2022年10月27日
北海道電力株式会社

原子力事業者防災業務計画に記載する
別表「シビアアクシデント対策等に関する主な資機材」の記載について

泊発電所 屋外給水タンクの撤去に対する影響評価について

泊 3 号炉における「使用済燃料ピットへの注水」の時間的裕度の評価

使用済燃料ピット水位概要図

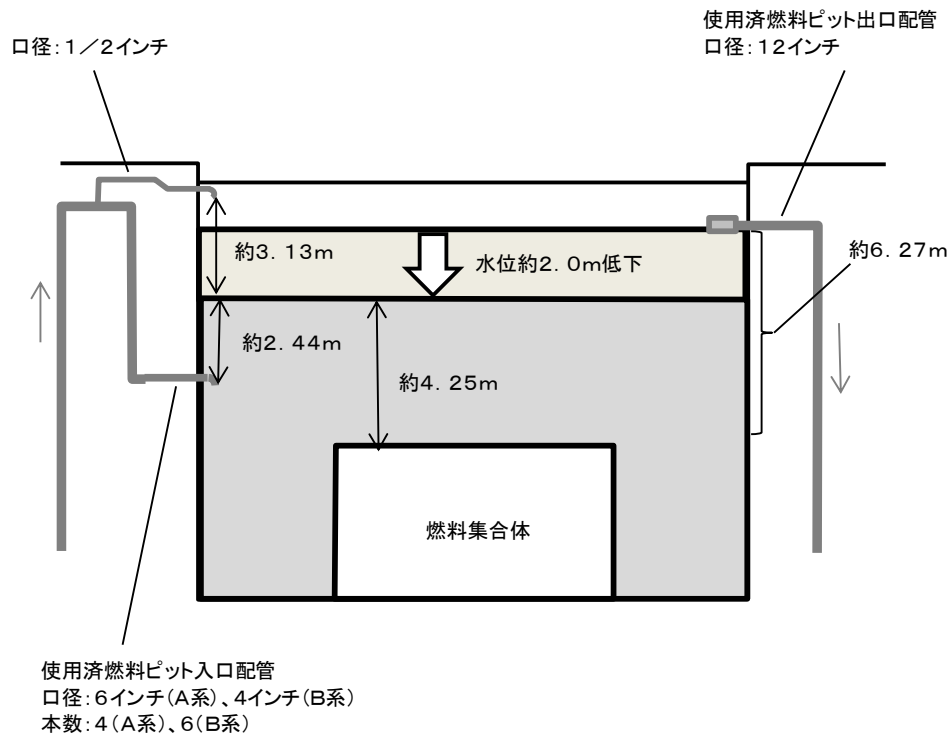
「想定事故2」では、使用済燃料ピット冷却系の配管破断により水位低下した後のピット水温の上昇、沸騰及び蒸発によって使用済燃料ピット水位が放射線の遮蔽を維持できる最低水位まで低下するのに要する時間（事象発生約 1.0 日後）に対して十分な時間余裕をもって「(海水を水源とした) 使用済燃料ピットへの注水」が開始できることを確認している。(P.4 有効性評価まとめ資料 7.3.2 想定事故2 第 7.3.2.3 図参照)

屋外給水タンクは多様性拡張設備であるものの、屋外給水タンクを水源とする「使用済燃料ピットへの注水」は、海を水源とする場合よりも注水に係る作業時間が1時間短い時間（海を水源とする場合の3時間に対して屋外給水タンクを水源とする場合は2時間）で注水を開始でき、屋外給水タンクの保有水（ $80\text{m}^3 \times 5 = 400\text{m}^3$ ）を使用することにより、海水を水源として使用するまでの対応余裕を確保することができる。

第7.3.2.4図 「想定事故2」の使用済燃料ピット水位低下時間評価結果

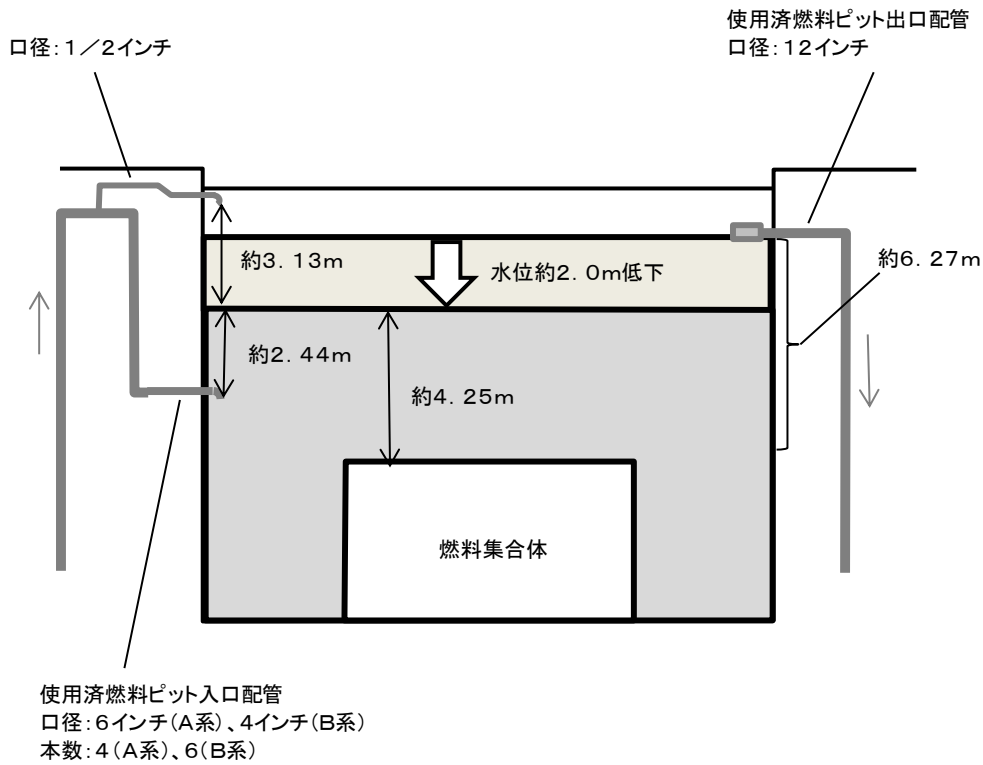
- ・「想定事故 2」における 2.0 m 分の評価水量が約 362 m³ であるが、現在燃料取替チャンネル及び燃料検査ピットには水がない状態のため、2.0 m 分の評価水量として約 303 m³ で評価する。
- ・(2) の蒸発水量により、沸騰から 2.0m 水位が低下するまでの時間は、 $303/0.67 \approx 452$ 時間

* 沸騰から蒸発により 2.0m 水位が低下した水位が放射線の遮蔽を維持できる最低水位である。

(1) ~ (3) より、現在の使用済燃料の崩壊熱に基づき評価すると、使用済燃料ピット水位が放射線の遮蔽を維持できる最低水位まで低下するのに要する時間は約 602 時間 (約 25 日) であり、「想定事故 2」と同様に使用済燃料ピット冷却系の配管破断による使用済燃料ピットの水位低下を想定した場合でも、十分な時間的裕度を持って「使用済燃料ピットへの注水」を実施可能である。
